新竹縣政府工程查核代表照片表

工程名稱：112年新埔鎮垃圾場改善工程

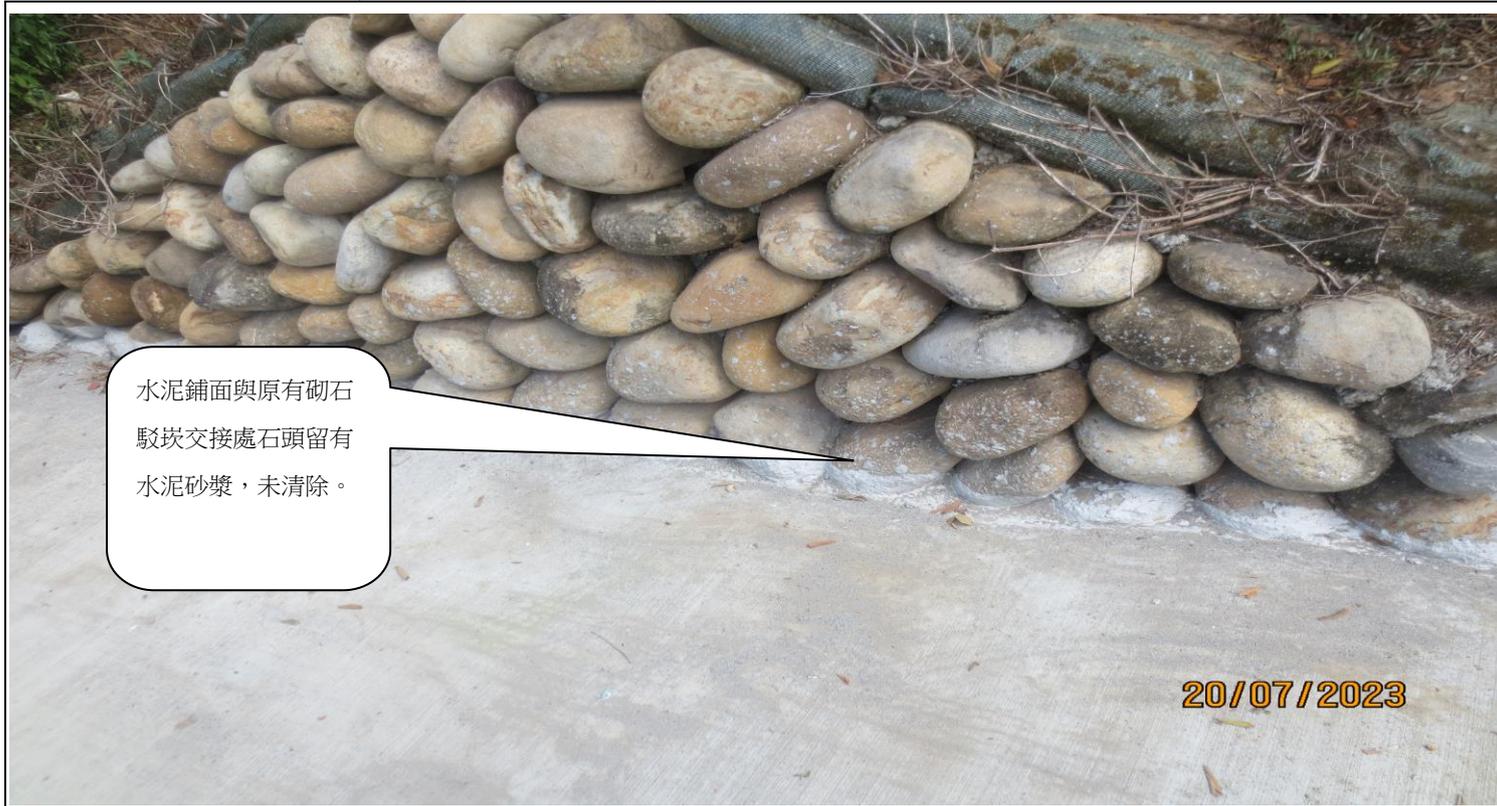
水泥鋪面與原有砌石交接處有雜草未清除，建議全線檢查清除之。

水泥鋪面與原有砌石交接處有雜草未清除，建議全線檢查清除之。
